ТЕХНИЧЕСКИЕ РЕШЕНИЯ

419114-СНБ.ТР

УСТРАНЕНИЕ НЕДОСТАТКОВ

ТИПОВЫХ РЕШЕНИЙ ДВУХПУТНОЙ КОДОВОЙ
АВТОБЛОКИРОВКИ ПРИ ОРГАНИЗАЦИИ
ДВУХСТОРОННЕГО ДВИЖЕНИЯ ПО ОДНОМУ
ИЗ ПУТЕЙ ПРИ КАПИТАЛЬНОМ
РЕМОНТЕ ВТОРОГО ПУТИ

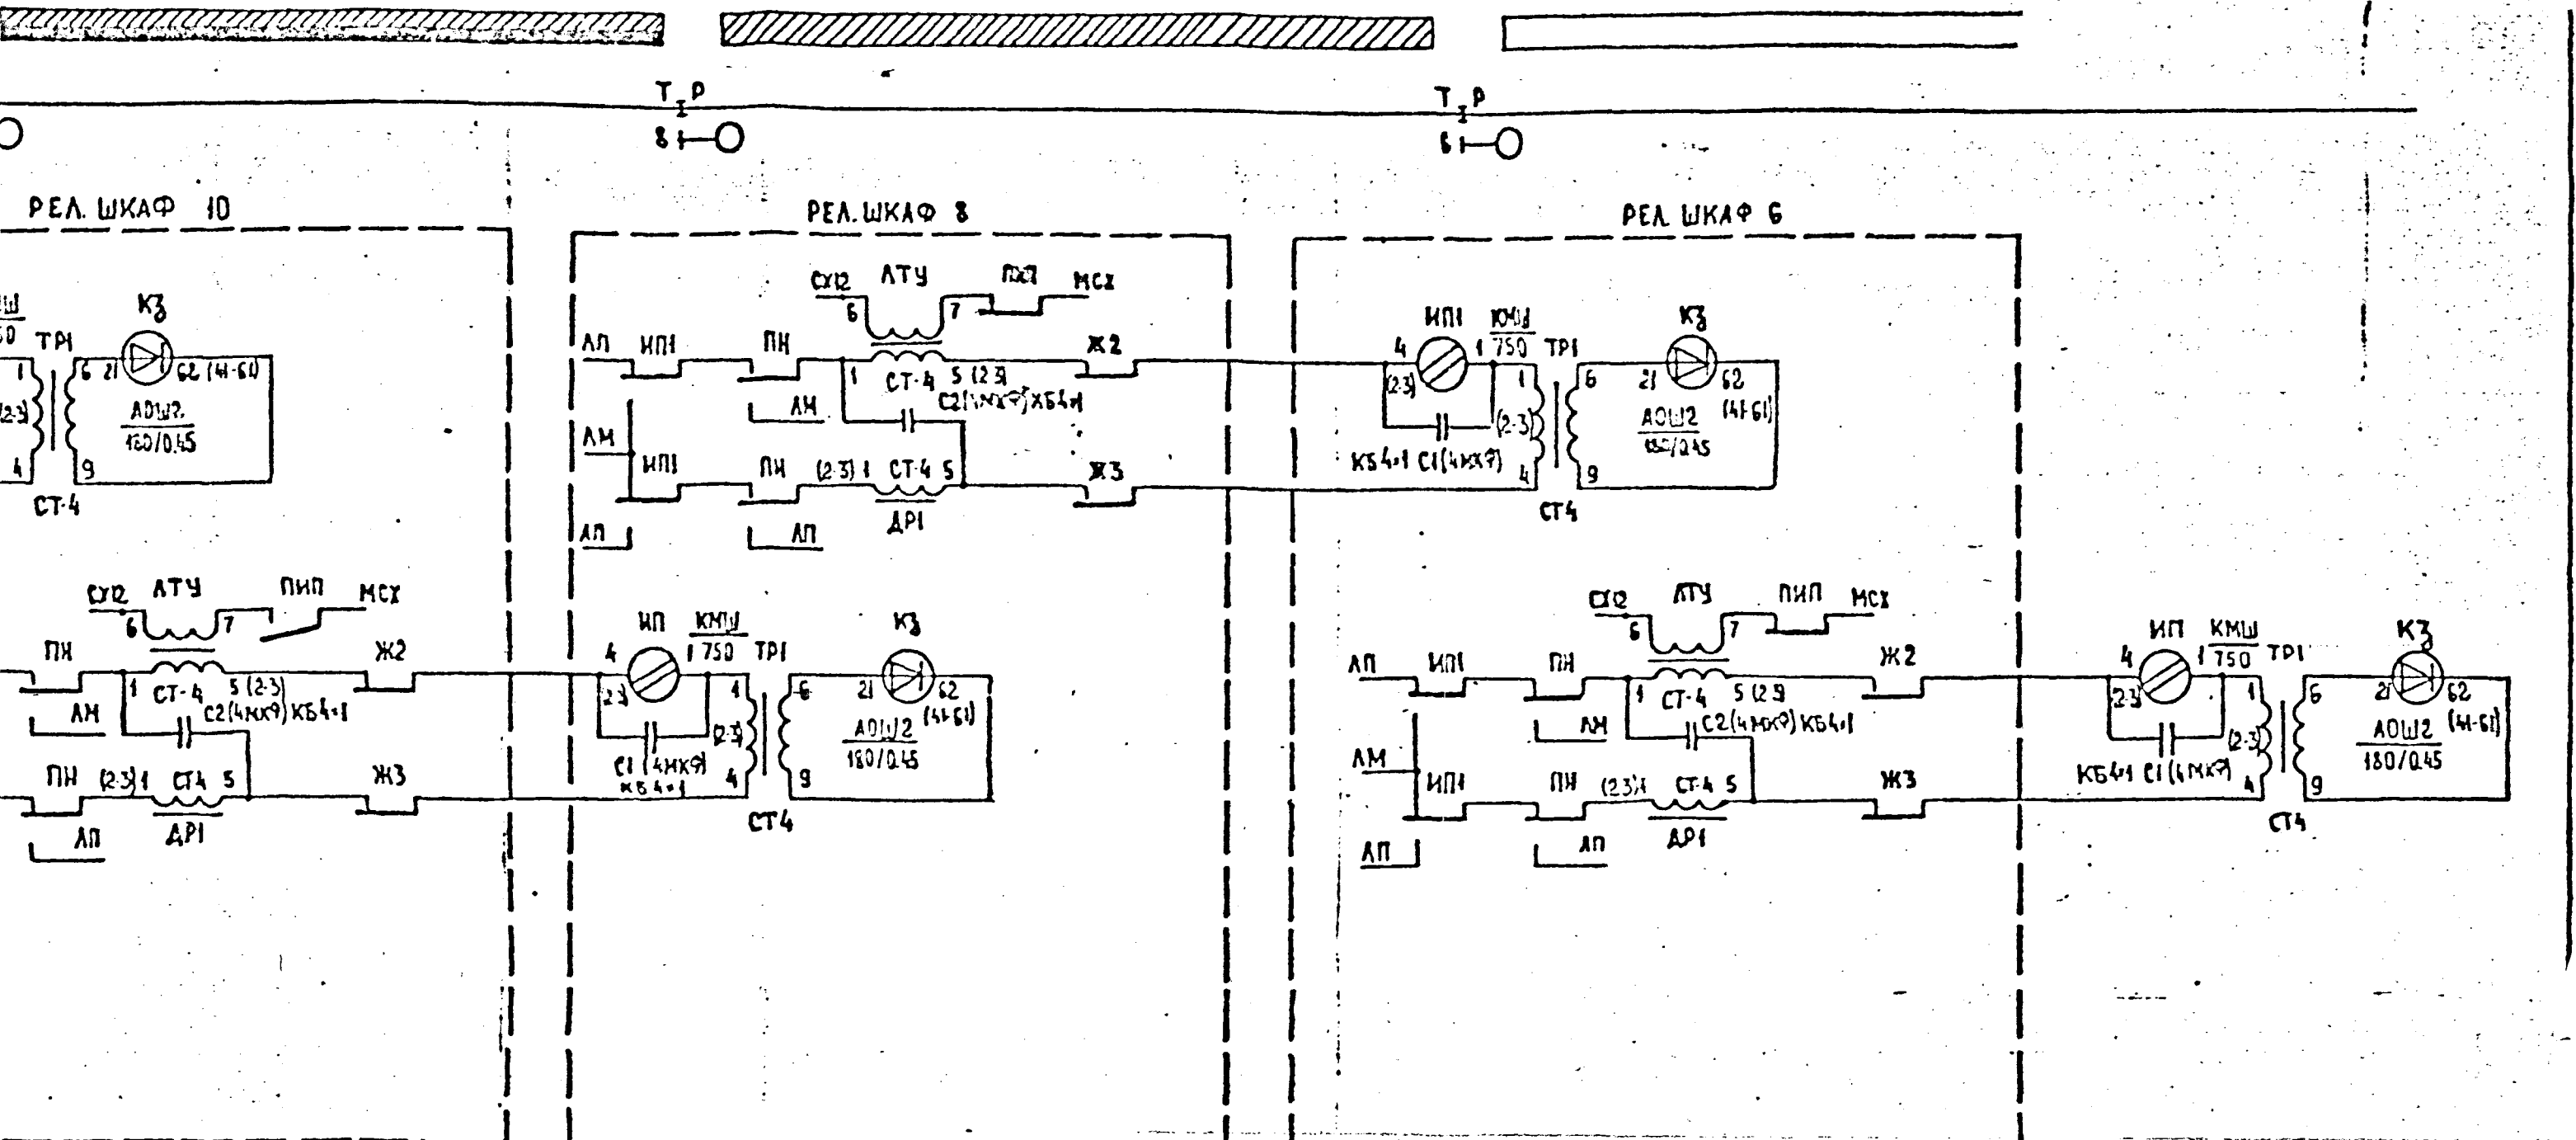
В технических решениях для исключения опасной ситуации предлагается за хвостом поезда в рельсовые цепи первого блок-участка коды не посылать, в рельсовые цепи второго блок-участка посылать код "К1", в третий блок-участок код "Д", а в четвертый - код "З".

График сигнализации АЛС на перегоне при исправных изолирующих стыках и при их сходе приведен на черт.4I9II4-СИБ. TP1A.

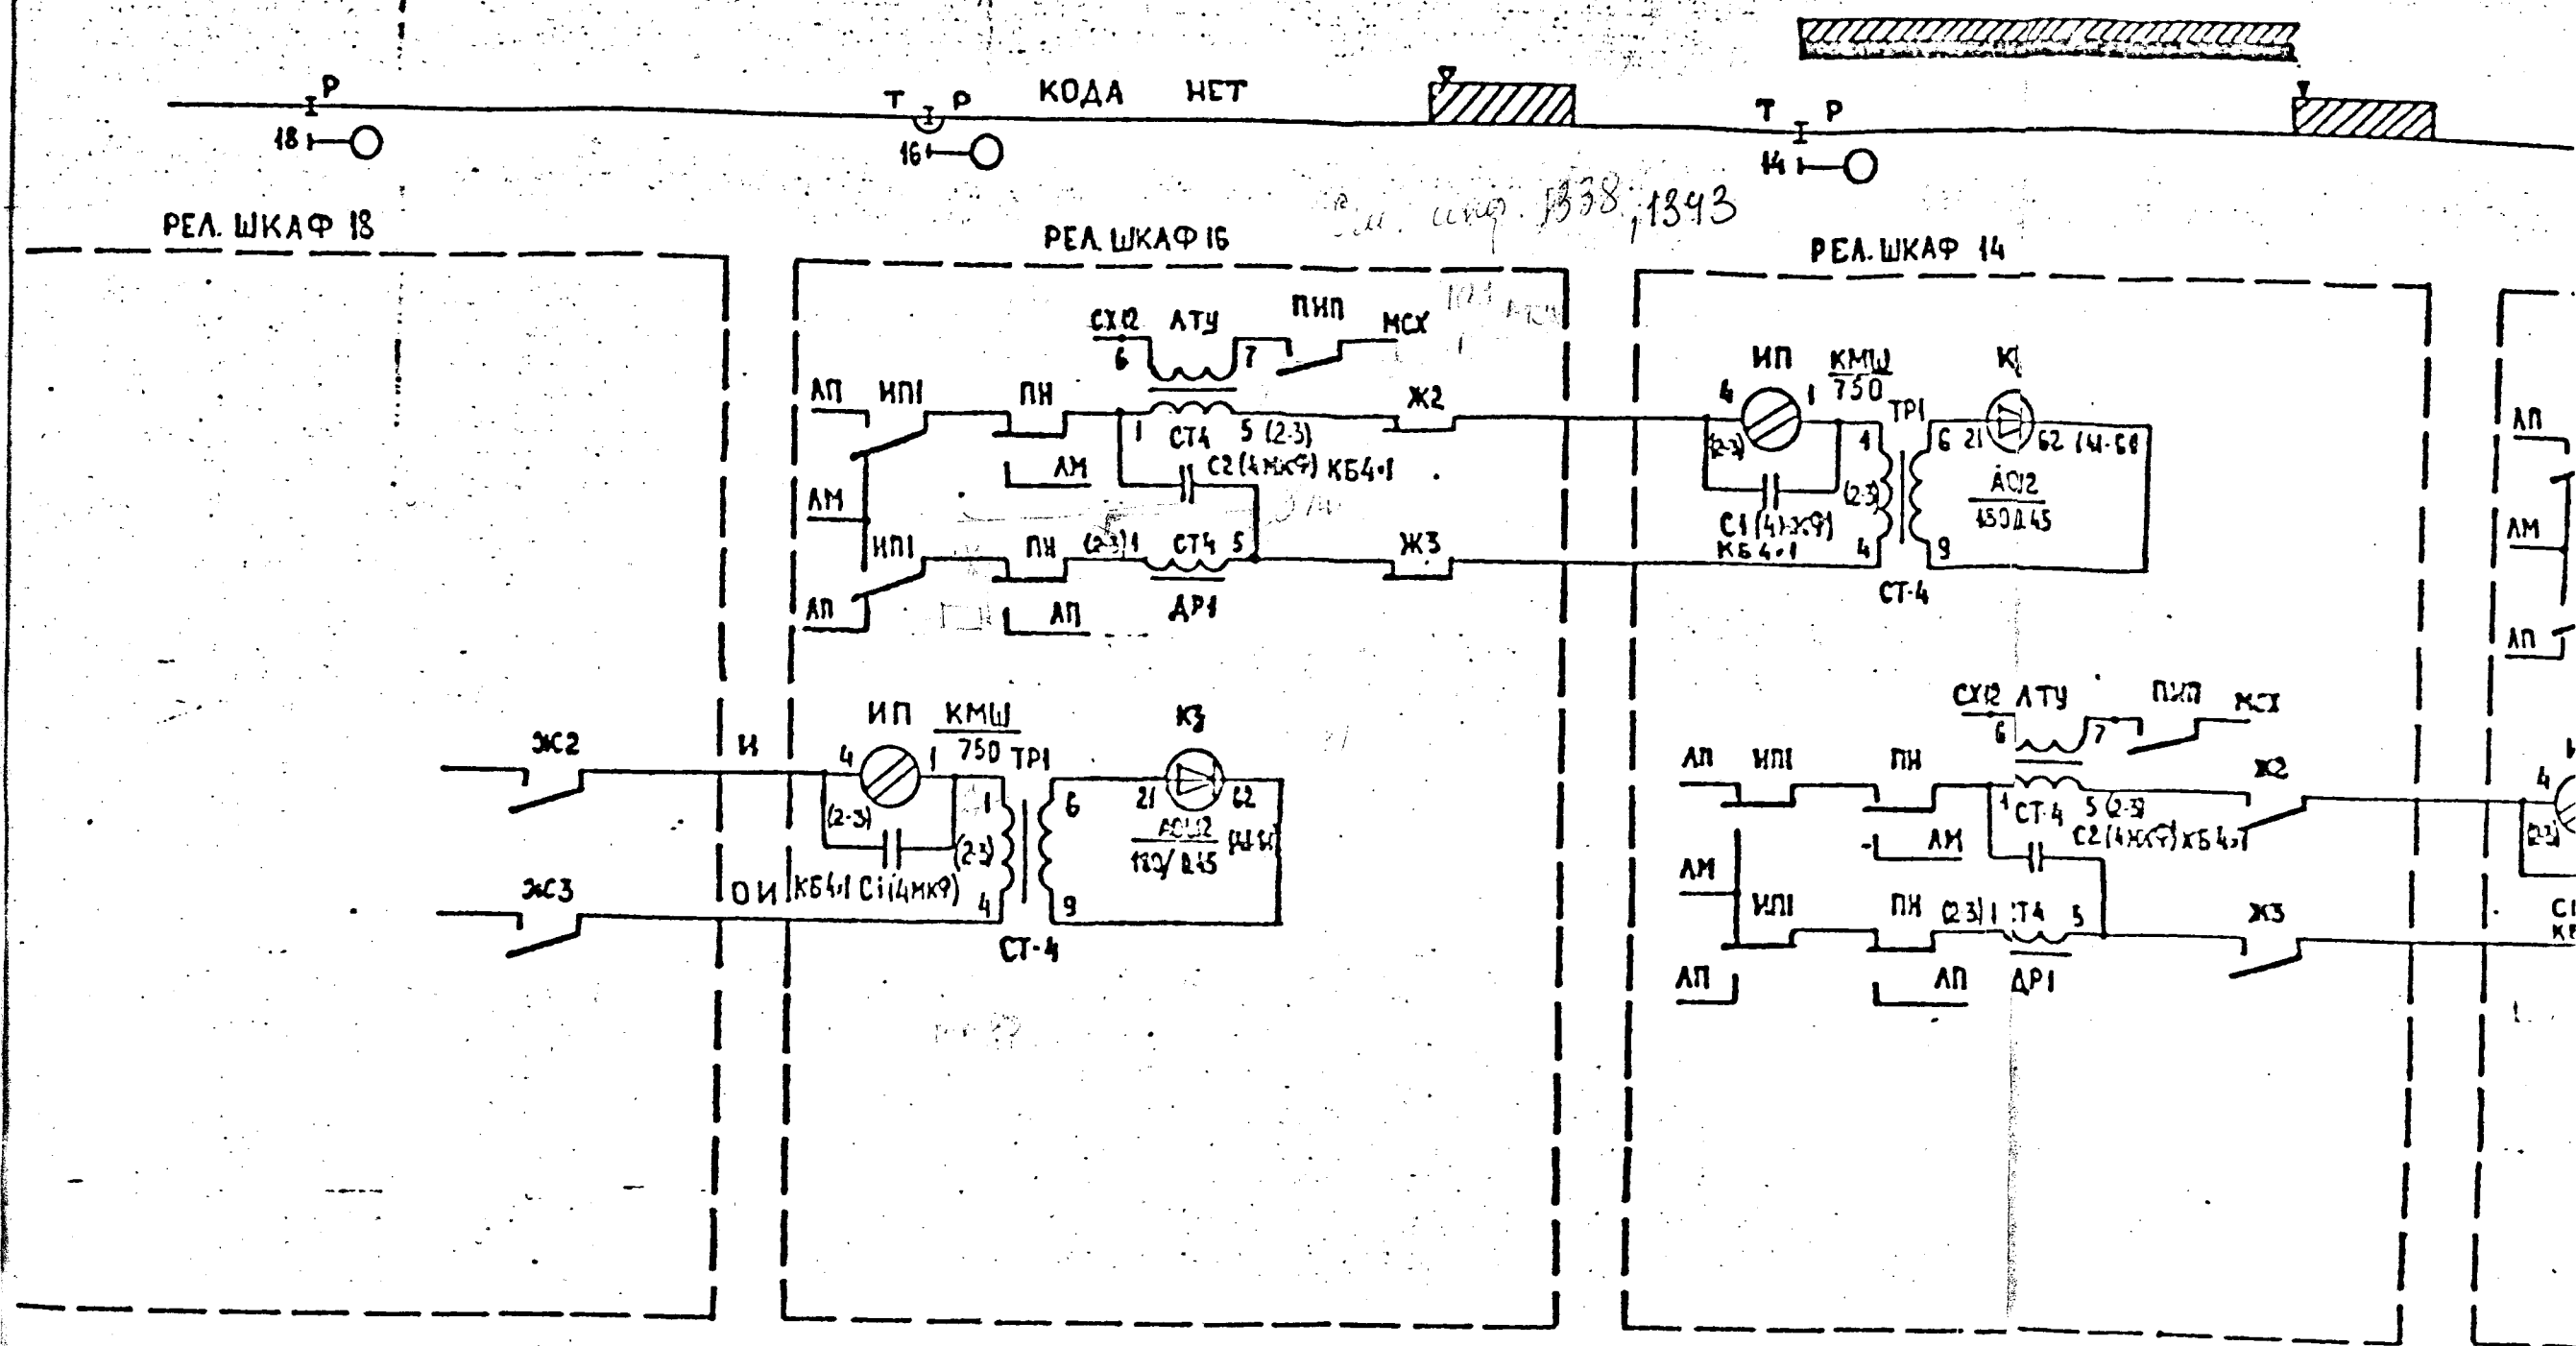
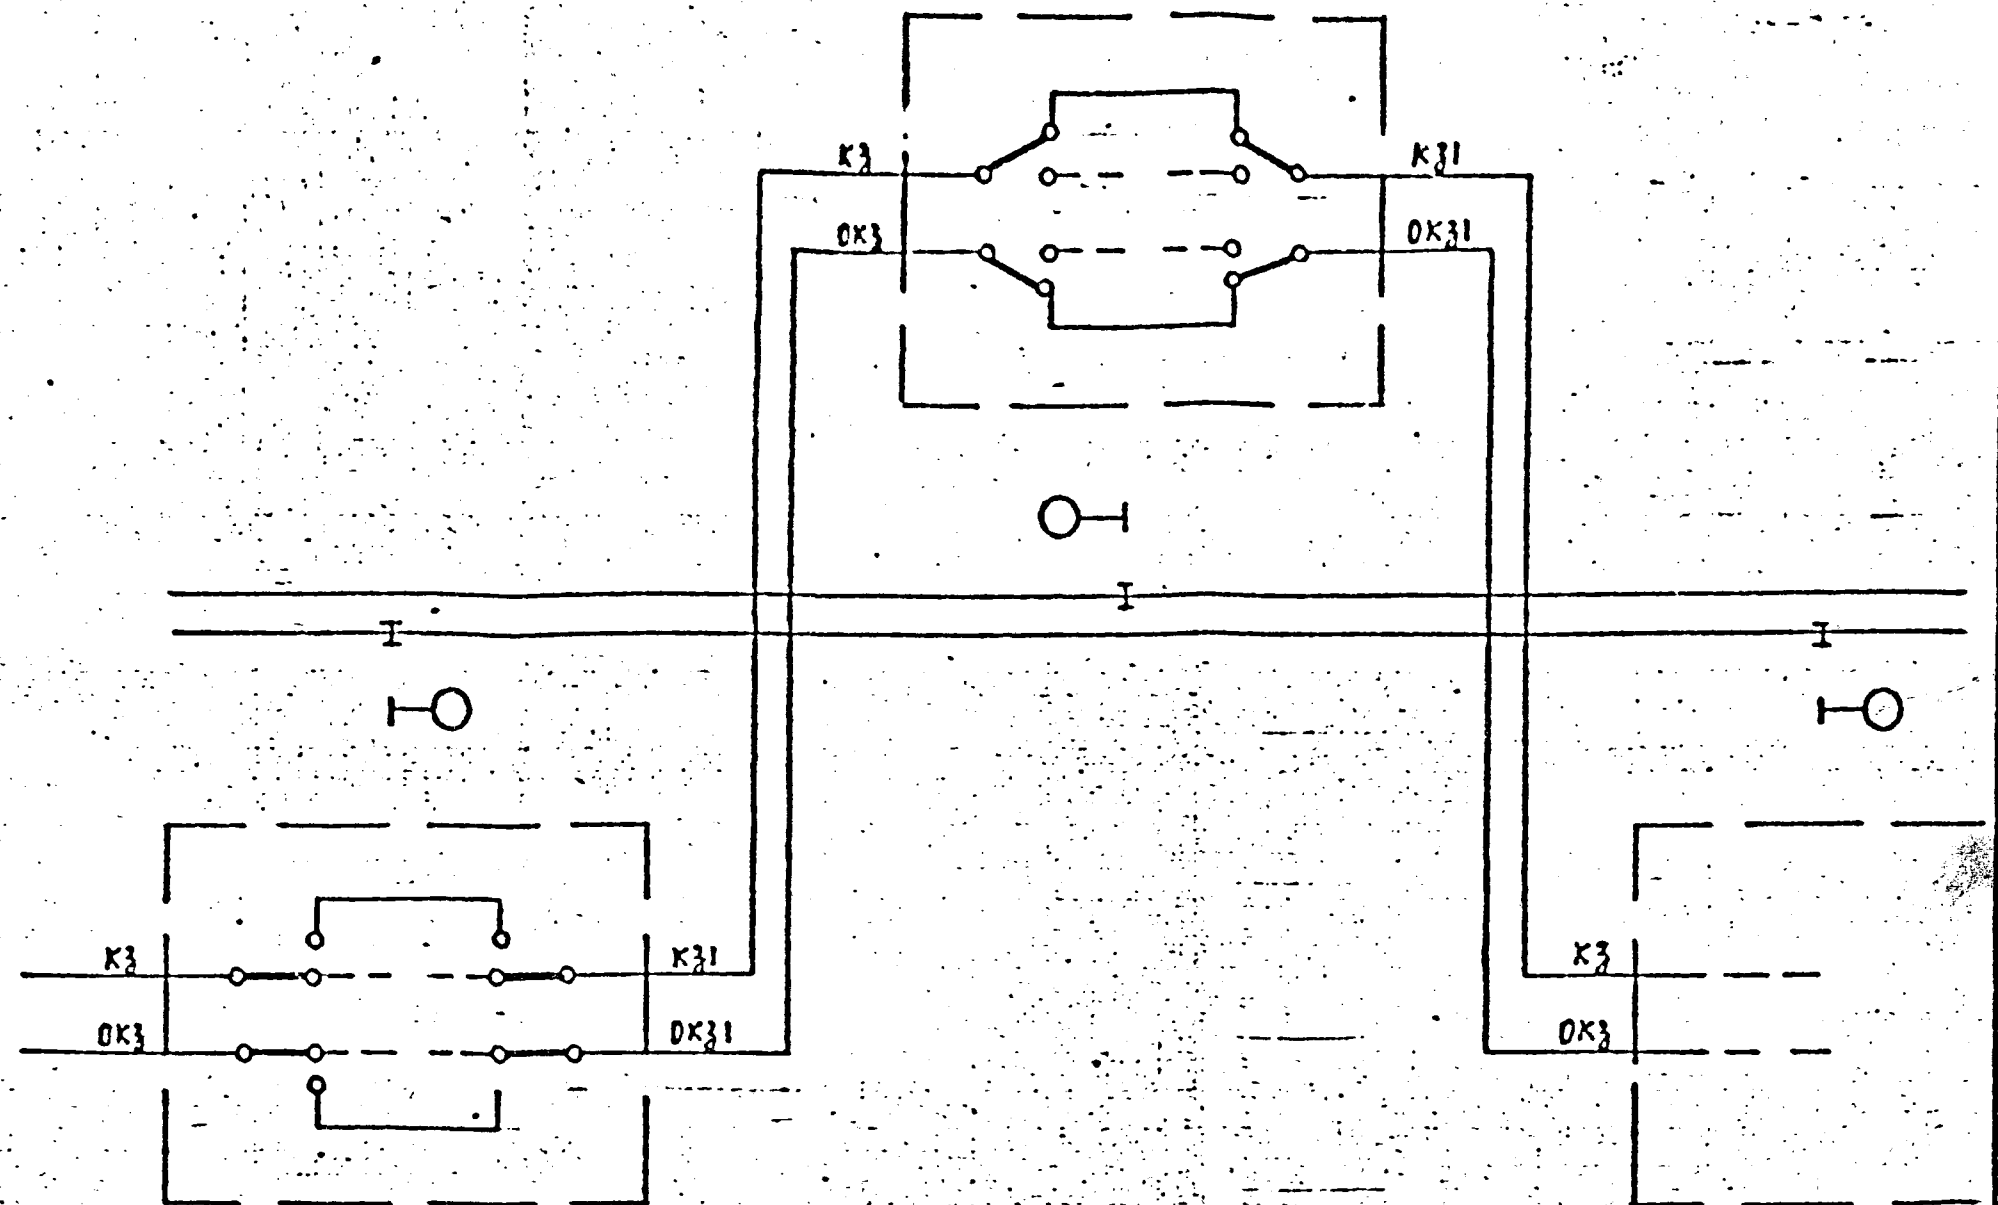
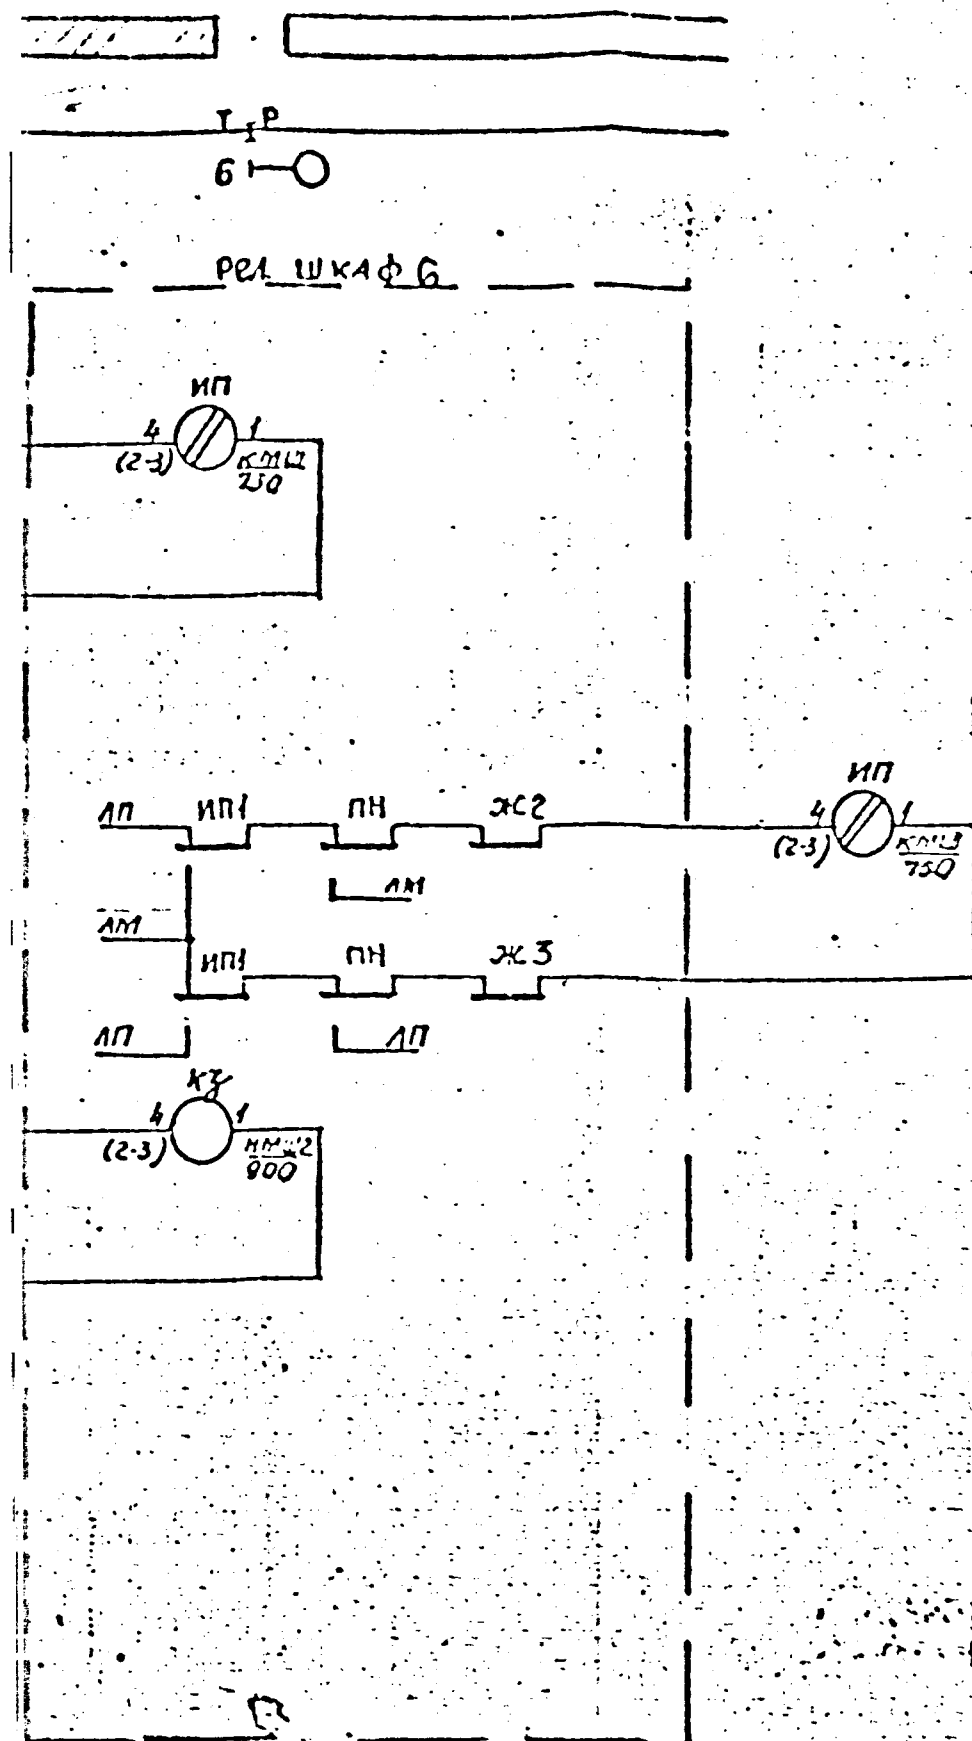
Этот вариант разработан институтом в соответствии с требованиями ЦШ МПС /письмо ЦШТех I4/46 от I5.II.9Iг./. На черт. 4I9II4-СИБ. TP2A на листе I показана схема организации цепи включения реле КЗ по проводам И, ОИ с использованием переменного тока частотой 50 Гц. Испытание схемы уплотнения цепи извещения проведено институтом I6.0I.92г., протокол № I33.

При этом варианте на сигнальных установках в действующих устройствах необходимо дополнительно установить реле КЗ типа АОШ2-180/0,45, три трансформатора типа СТ-4 и два конденсаторных блока КБ4х1. Схема изменений в сигнальной установке тип "0" показана на листе 2.

1 — изменения внесены в соответствии с техническими решениями
